令和5年9月11日 風力部会資料

(仮称) 新浜田ウィンドファーム発電事業

環境影響評価準備書

補足説明資料

図 水質調査地点及び魚類・底生動物定性採集調査地点

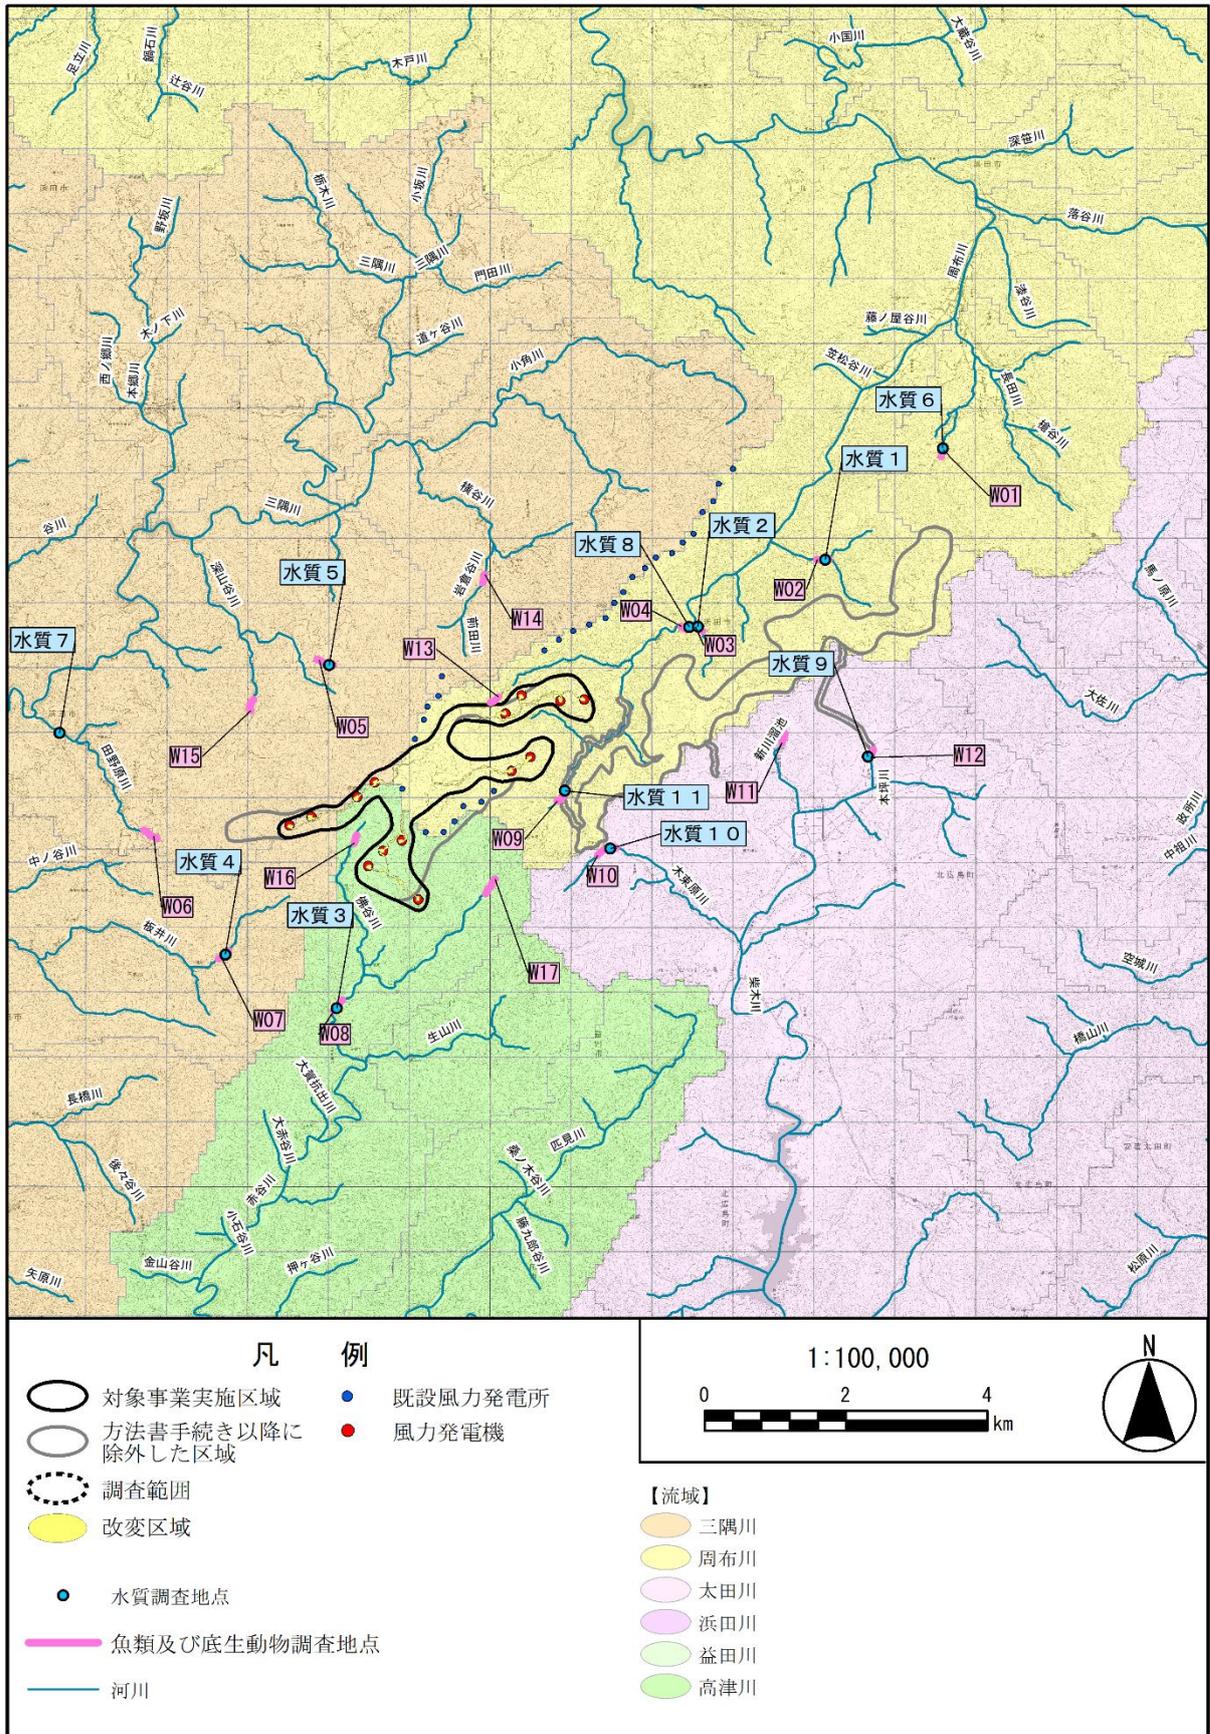
資料編において魚類、底生動物の調査地点の詳細を示すなど丁寧な対応が行われていると考えます。方法書審査において水質調査地点との関係について議論があったことを踏まえ、表8.2-1（46）、（47）の捕獲、定性調査地点について水質調査地点との関係を示してはいかがでしょうか。

（事業者の見解）

評価いただきありがとうございます。

下記の図表の形式で、評価書において水質地点との位置関係を記載いたします。

○残留騒音とハブ高さにおける風速の関係（P594-599 のグラフに該当）

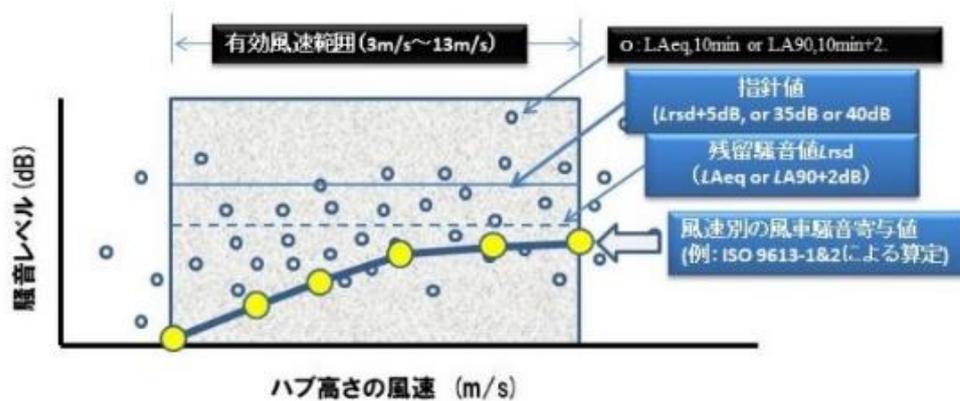
ハブ高さで騒音レベルの関係を示すグラフですが、P594-599には回帰式が示され、P653からのグラフにはそれが無いのは何れかに何らかの意図があるのでしょうか。

（事業者の見解）

旧顧問の山本顧問より、関係図の整理方法について指導を受けておりましたため、それに倣って作図いたしました。当時ご指摘いただいた整理例を下記に示します。

水質①～水質⑪の地点ごとのグラフとして、以下にお示しいたします。

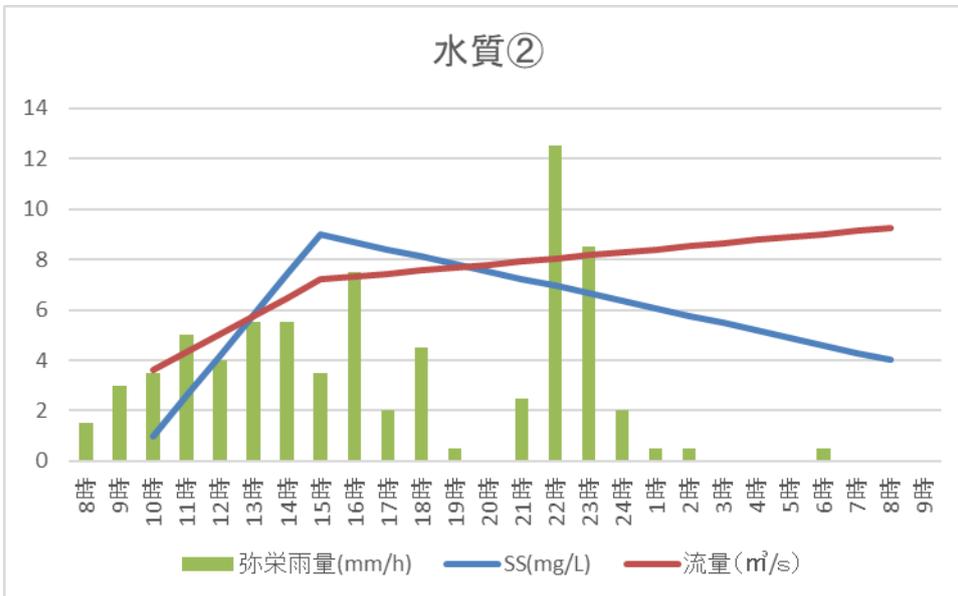
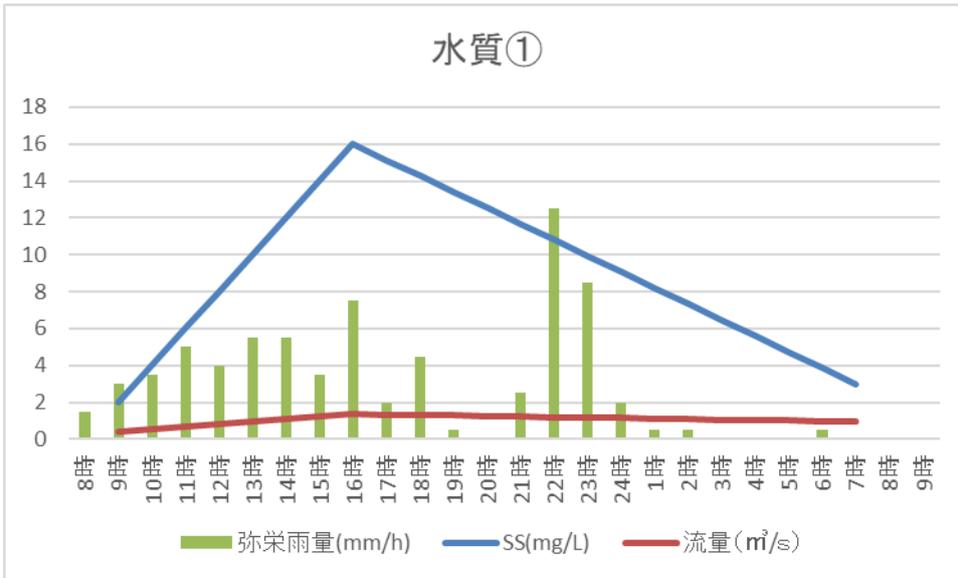
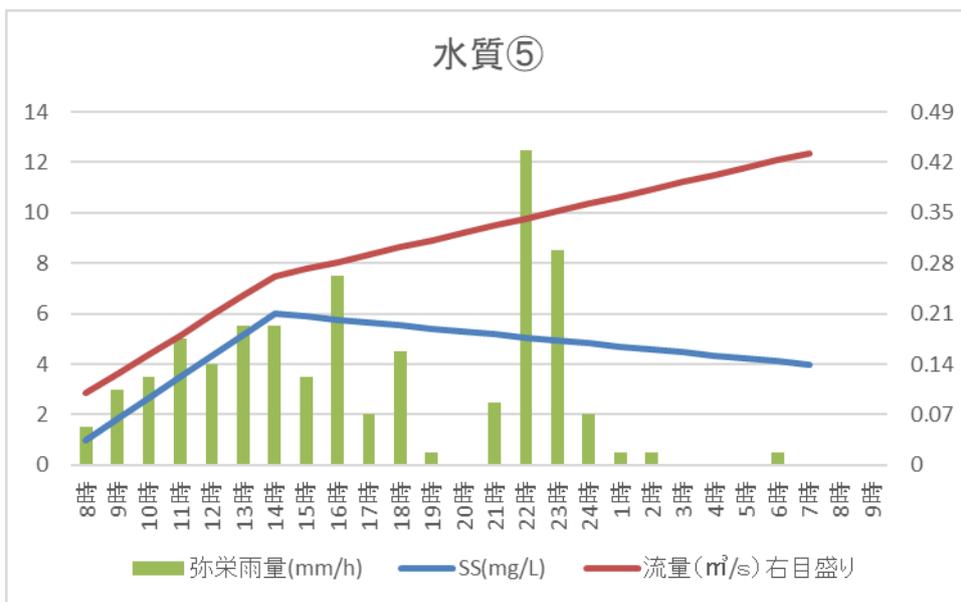
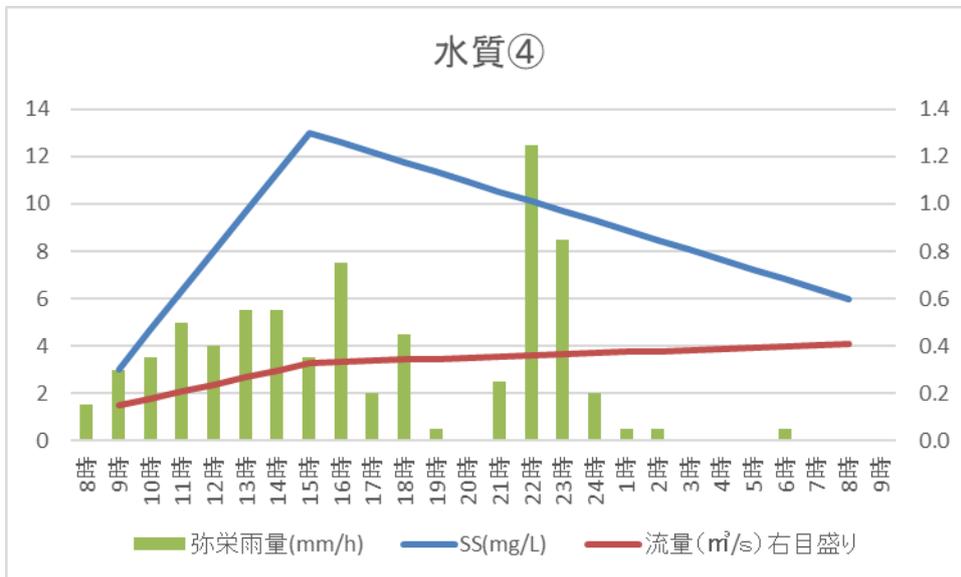
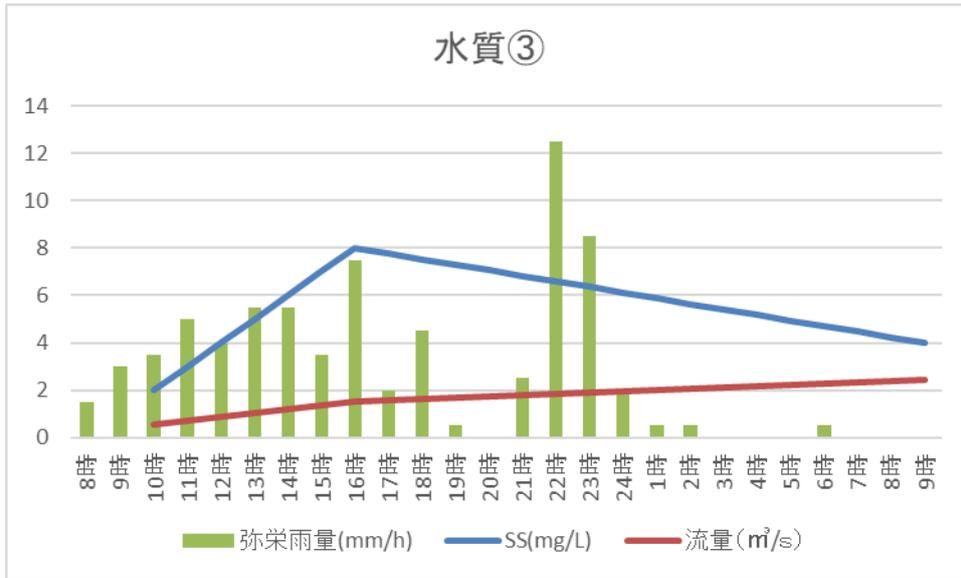
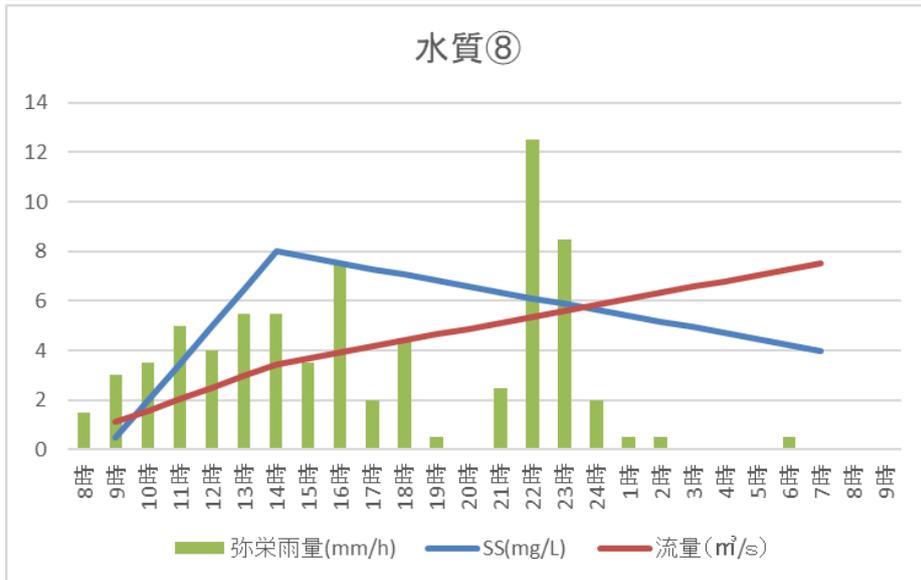
水質の降雨時調査結果について、表で整理されていますが、可能であれば降水量の時系列図の中に流量、浮遊懸濁物質質量、濁度の測定値を重ねてプロットされると、各測定地点での流出特性が分かりやすいと思います。

（事業者の見解）

## 2号機ヤード

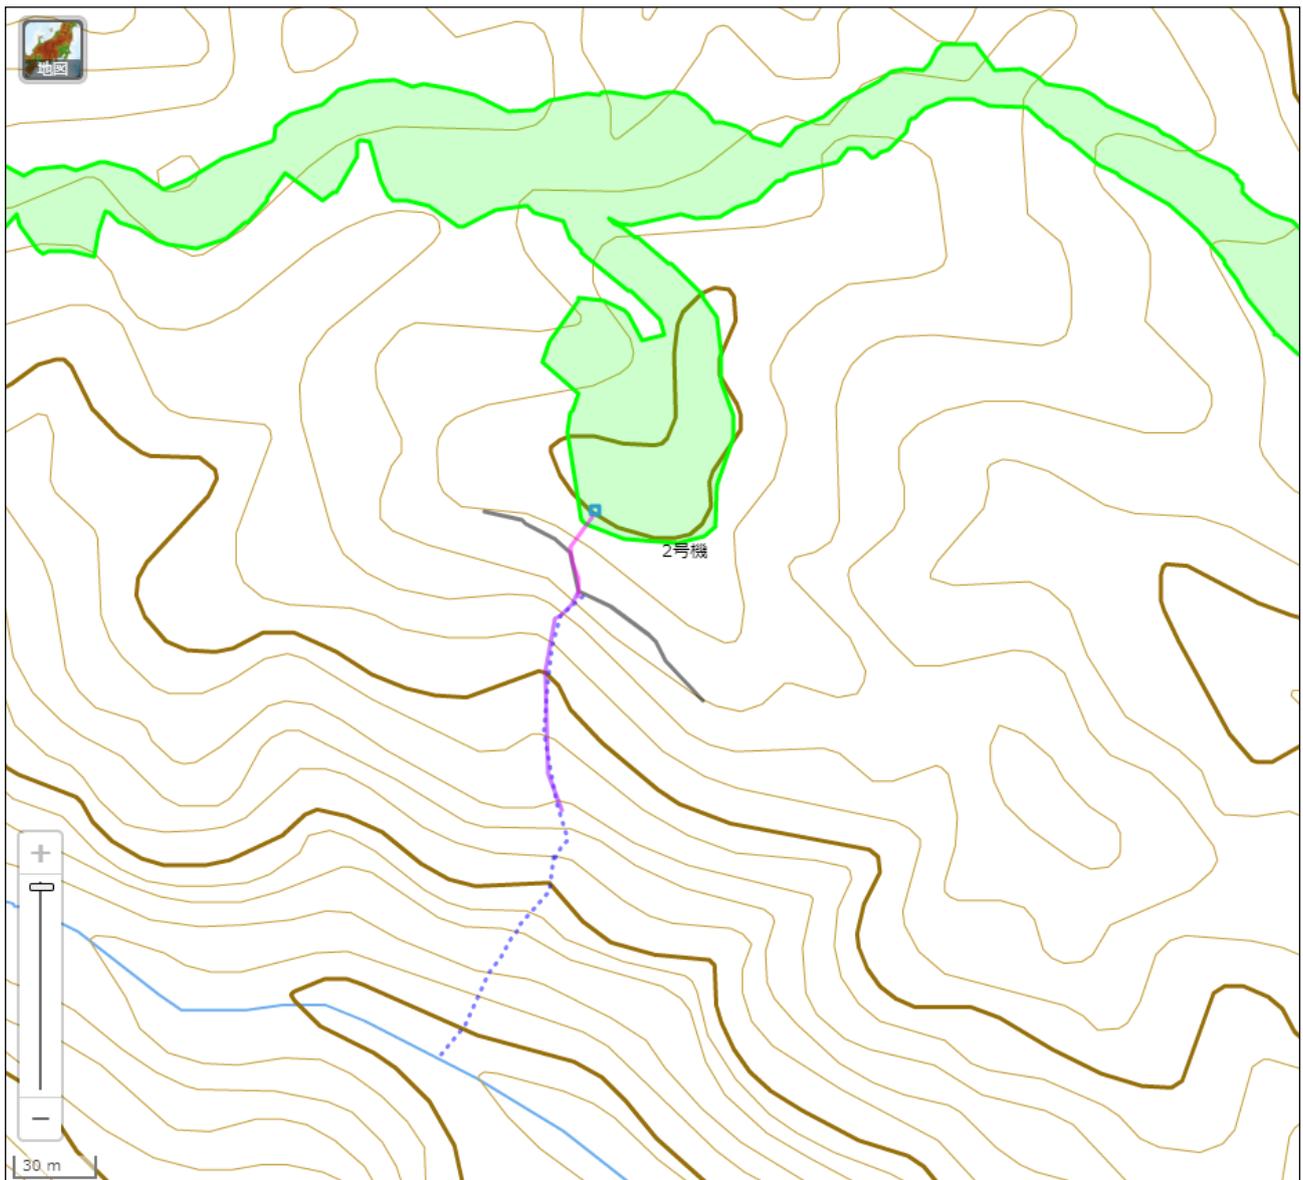
該当する沈砂池からの排水の再放流地点を図中に示していただきたい。

該当する沈砂池排水の再放流地点は、準備書資料編 I ・ 流下検討図に示しております。以下に再放流地点を再掲いたします。

排水は南側の林道に到達するが、林道上を流れ、林道の勾配変化地点から再放流される。再放流地点から周布川までは離隔があるため、常時水流まで濁水到達しない。
